**Avis délibéré de la mission régionale d'autorité  
environnementale sur le projet de centrale  
hydroélectrique sur le ruisseau du Colomban porté par le  
Groupe SERHY Energies naturelles sur la commune de  
La Léchère (73)**

**Avis n° 2021-ARA-AP-1241**

**Avis délibéré le 7 décembre 2021**

Figure 2: Localisation de la partie court-circuitée du torrent de l'Eau-Rousse. Source (page 21 de l'étude d'impact) dossier modifié par DREAL.

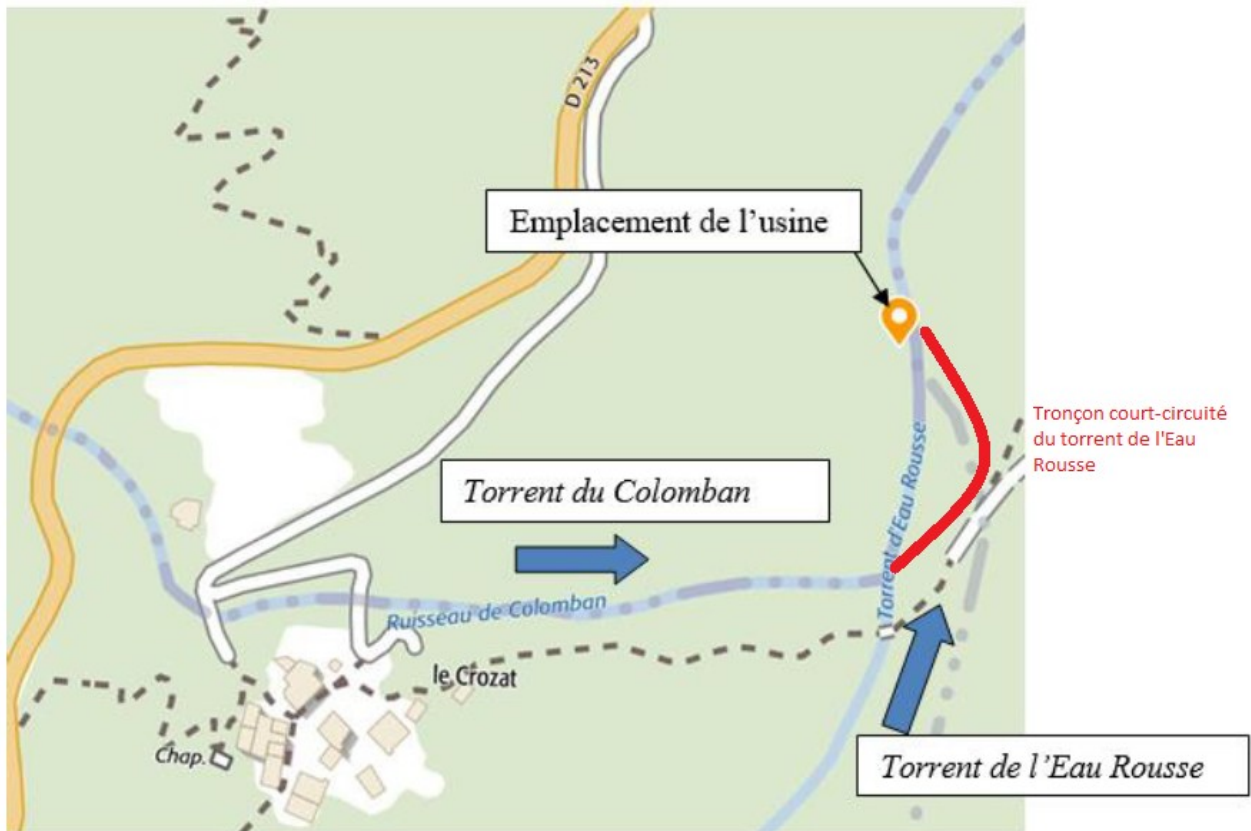
Pour l'analyse des milieux aquatiques, trois stations de mesures (hydrobiologie, température, qualité de l'eau) ont été établies. Elles se situent l'une en amont du tronçon court-circuité du Colomaban, les deux autres dans sa partie court-circuitée. Ainsi, aucune station ne couvre la partie court-circuitée du torrent de l'Eau Rousse aux enjeux plus importants et le dossier n'offre pas non plus de situation de référence pour le torrent de l'Eau Rousse ce qui constitue une lacune méthodologique sérieuse. (voir figure 2)

**L'Autorité environnementale recommande de compléter l'étude d'impact en rajoutant deux stations pour l'analyse des milieux aquatiques, l'une localisée sur la partie court-circuitée de l'Eau rousse, l'autre dans sa partie non court-circuitée pour mieux évaluer l'état initial de l'environnement puis les incidences du projet.**
